Comissão Permanente de Análise dos Estudos Prévios de Impacto de
Vizinhança

Parecer Técnico n.º 45/2022 - SEDUH/GAB/CPA-EIV

Assunto: 1ª Análise do Estudo de Impacto de Vizinhança - EIV, relativo ao empreendimento denominado **Túnel Rodoviário e Boulevard da Avenida Central de Taguatinga**, Região Administrativa – RA-TAG, Distrito Federal.

Fig 4. Conflitos apontados no projeto do Boulevard.
Fonte: EIV, Vol. II, pg. 98

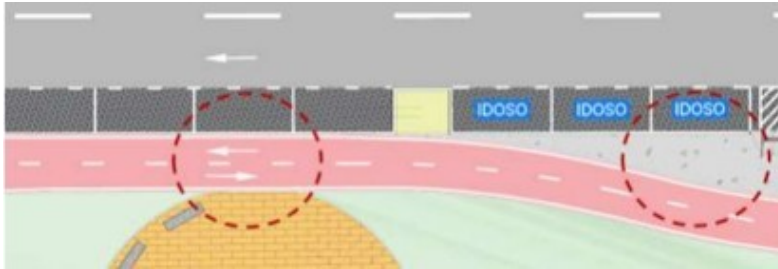
Um dos poucos impactos apontados no estudo quando de sua implantação do projeto em si, decorre da existência de vagas de estacionamento propostas entre as vias marginais e ciclovia:

(...) a maior parte das vagas de automóveis projetadas está localizada imediatamente ao lado da ciclofaixa, no canteiro central, de tal modo que a porta do motorista se abre para ela, podendo ocasionar acidentes. Parte das vagas destinadas aos idosos e PCDs está posicionada ao lado de área pavimentada, porém, não há um caminho contínuo para o deslocamento destes até a travessia, o que leva à necessidade de deslocamento pela ciclovia ou área gramada do canteiro central. [grifos acrescidos]

O EIV identifica claramente a existência do conflito; propõe "a alteração do projeto do Boulevard no trecho das vagas em baliza que conflitam com a ciclovia"; e identifica, na própria legislação urbanística, o desestímulo à ocorrência de vagas em empreendimentos localizados na área de influência de estações de transporte públicos:

Mas não avança na análise e perde a oportunidade de, recorrendo à premissa original de privilegiar os espaços voltados a pessoas usuárias do transporte público e não ao veículo individual motorizado, indicar novos locais para as vagas de veículos, ou até de se posicionar contrário à sua existência no Boulevard.

MEDIDA 3. Adequação de projeto SIV 200/2020 (contempla os itens 3, 4 e 5 propostos originalmente)

3.1. Rever o local das vagas de estacionamento.

O EIV deve indicar os locais adequados às vagas de estacionamento de veículos, consoante análises do estudo.
